도시가스안전관리기준통합고시 개정 해설

자료제공 / 한국가스안전공사

산업자원부가 지난 8월 3일 도시가스안전관리기준통합고시(산업자원부고시 제2005-75호)를 개정 · 공포했다.

사진 1 | 라인마크의 예

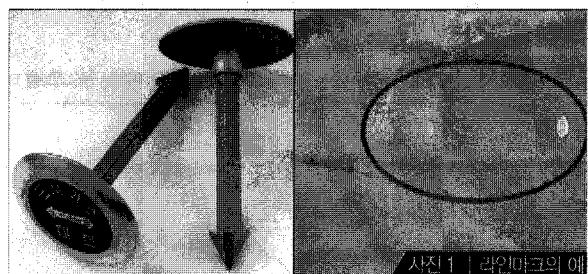
종전에는 라인마크를 매설된 배관의 주요 분기점 · 구부러진 지점 및 그 주위 50m 이내에 설치하도록 하였으나, 앞으로 매설되는 배관에는 종전의 지점은 물론 관말지점에도 라인마크를 설치하도록 설치지점을 추가하였다.

현행	개정																				
제2-13-3조(라인마크의 설치기준) (본문 생략) 1. (생략) 2. 라인마크는 배관길이 50m마다 1개 이상 설치하되, 주요 분기점·구부러진 지점 및 그 주위 50m 이내에 설치하여야 한다(다만, 이하 생략) 3~4. (생략) 5. 라인마크의 규격은 다음과 같다.	제2-13-3조(라인마트의 설치기준) (현행과 같음) 1. (현행과 같음) 2. ----- 주요 분기지점·굴곡지점·관말지점 및 ----- (다만, 이하 현행과 같음) 3~4. (생략) 5. -----

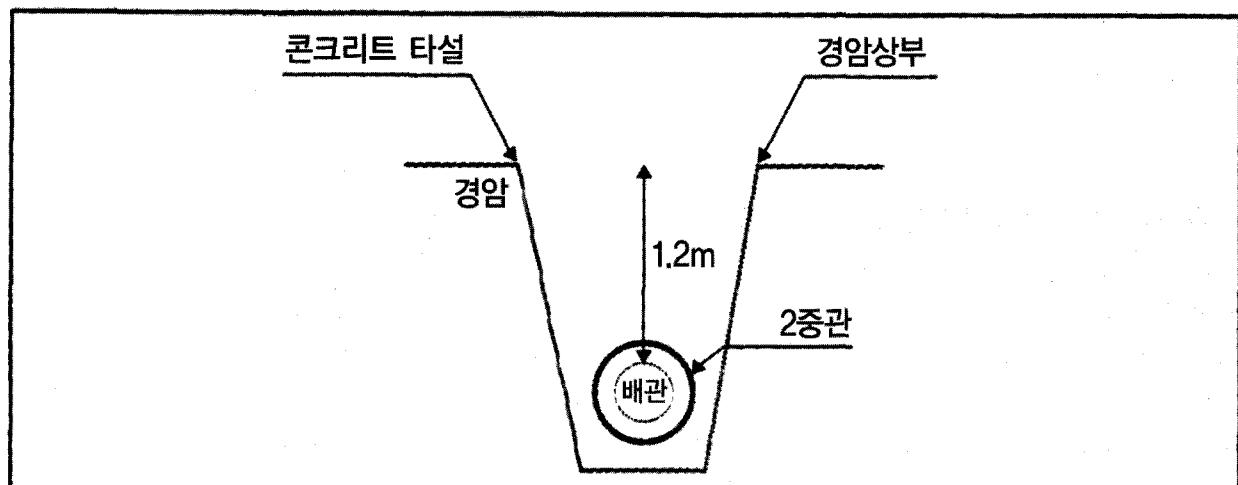
종전에 지상배관과 주택 등의 시설이 유지하여야 할 수평 거리는 최소 30m 이상이었으나, 주택 등의 시설이 시간이 지남에 따라 지상배관 주위에 신설되어 이를 유지할 수 없을 때는 한국가스안전공사의 안전성 평가를 받고 그 결과에 따라 안전관리 강화조치를 하면 수평거리를 종전의 1/2 이상 또는 공지의 폭(5m) 이상으로 할 수 있도록 하였다.

지상배관을 처음 설치할 당시에는 주택 등의 시설과 종전의 수평거리 규정에 적합하였으나, 시간이 지남에 따라 지상배관 주위에 수평 거리 규정에 미달되는 거리에 주택 등의 시설이 신설되는 사례가 있어 이에 대한 대책으로 개정한 것이다.

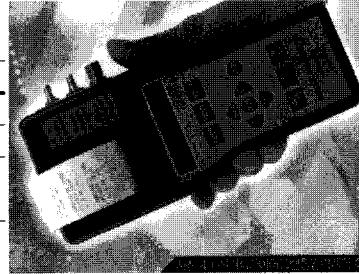
전기식다이어프램형압력계에 의하여 기 설치된 가스배관의 기밀시험을 실시할 경우 기밀 유지시간을 수은주 게이지 유지 시간으로 할 수 있으며, 이 경우 최소 기밀시험 유지시간을 4분으로 하도록 하였다.

배관의 용적	종전	개정
1m ³ 미만	4분	4분
1m ³ 이상 10m ³ 미만	40분	10분
10m ³ 이상 300m ³ 미만	4 × √분(다면, 240분을 초과한 경우는 240분으로 할 수 있다)	√분(다면, 120분을 초과할 경우는 120분으로 할 수 있다)

7. 가스보일러 설치장소 제한(제4-2-2조)

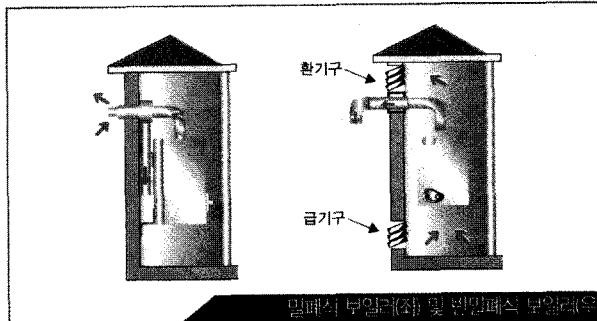
종전에 밀폐식 보일러의 경우에는 특별히 설치장소를 제한하지 않았으나 앞으로는 방, 거실 등 사람이 거처하는 곳과 목욕탕, 샤워장 등 환기가 잘 되지 아니하는 곳에는 밀폐식 보일러라 하더라도 설치하지 못하도록 하였다.

밀폐식 보일러인 경우에도 배기통의 이탈 등에 대비한 안전장치가 실용화되지 않아 환기가 잘 되지 않는 장소에 동보일러가 설치된 경우 CO 중독으로 인한 사망사고가 계속 발생하고 있다. 따라서, 가스사고를 예방하고자 한다. 또한 액법 규칙 별표18 제14호 가목에서도 동일하게 설치장소를 제한하고 있다.

현행	개정
<p>제2절 가스보일러의 설치 제4-2-2조(공통사항) (생략) 1~3. (생략) <u>4. <신설></u></p>	<p>제2절 가스보일러의 설치 제4-2-2조 (공통사항) (현행과 같음) 1~3. (현행과 같음)</p> <p><u>4. 밀폐식보일러는 방, 거실 그밖에 사람이 거처하는 곳과 목욕탕, 사워장 그밖에 환기가 잘되지 아니하여 보일러의 배기ガ스가 누출되는 경우 사람이 질식할 우려가 있는 곳에는 설치하지 아니하여야 한다. 다만, 다음 각목의 어느 하나에 해당하는 경우에는 그러하지 아니하다.</u></p> <p><u>가. 보일러와 배기통의 첨합을 나사식 또는 플랜지식 등으로 하여 배기통이 보일러에서 이탈되지 아니하도록 밀폐식 보일러를 설치하는 경우</u> <u>나. 막을 수 없는 구조의 환기구가 외기에 면하도록 설치되어 있고, 그 환기구의 크기가 바닥면적 1m² 마다 300cm³의 비율로 계산한 면적(철망 등을 부착할 때는 철망이 차지하는 면적을 뺀 면적으로 한다) 이상인 곳에 밀폐식보일러를 설치하는 경우</u></p> <p><u>제4-2-6조(보칙) ①제4-2-2조 제4호의 규정은 2006년 8월 3일부터 시행하고, 2006년 8월 3일 이전에 설치된 가스보일러에 대하여는 동 규정을 적용하지 아니한다.</u></p>

내열실리콘으로 마감조치하여야 하는 접속부(좌) 및 석고붕대로 마감조치하였으나 배기통이 접속부에서 이탈한 예(우)

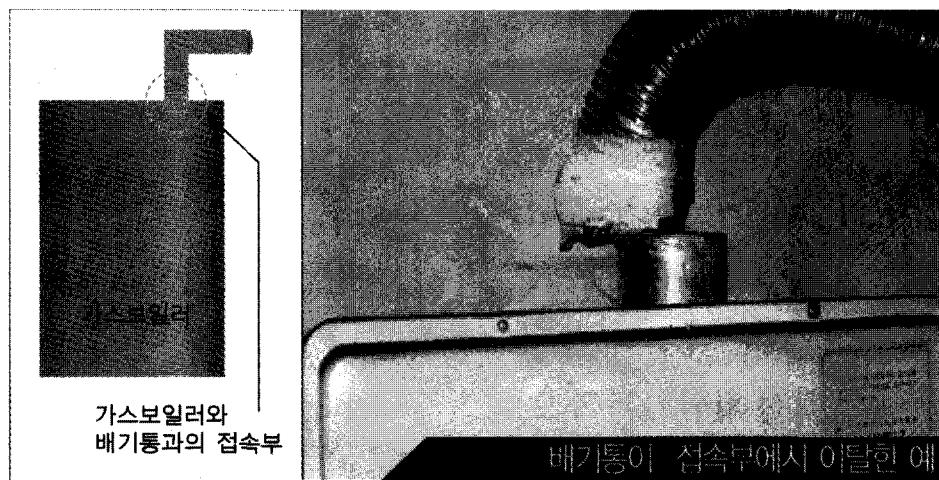
가스보일러와 배기통과의 접속부에서 CO가 누출되어 발생할 수 있는 CO 중독사고를 미연에 방지하고자 함이다.

CO중독사고의 주요 원인은 배기통의 이탈, 배기통 연결부 누출이 72.7%, 배기팬의 고장이 15.2%, 기타 12.1%임. 이것은 폐가스가 원활하게 실외로 배출되지 못하는 원인이 되어 실내에 위치한 배기통과 가스보일러의 연결부에서 폐가스가 누출, 사망사고로 이어지게 되는 것이다.

현행	개정
<p>제2절 가스보일러의 설치 제4-2-2조(공통사항) (생략) 1~16. (내용 생략) <u>〈신설〉</u></p> <p>〈신설〉</p>	<p>제2절 가스보일러의 설치 제4-2-2조(공통사항) (현행과 같음) 1~16. (현행과 같음)</p> <p><u>17. 가스보일러 배기통의 호칭지름은 가스보일러의 배기통접속부의 호칭지름과 동일하여야 하며, 배기통과 가스보일러의 접속부는 내열실리콘 등(석고붕대를 제외한다)으로 마감조치하여 기밀이 유지되도록 하여야 한다.</u></p> <p><u>제4-2-6조(보칙) ②제4-2-2조 제17호의 규정은 2006년 2월 3일부터 시행하고, 2006년 2월 3일 이전에 설치된 가스보일러에 대하여는 동 규정을 적용하지 아니한다.</u></p>
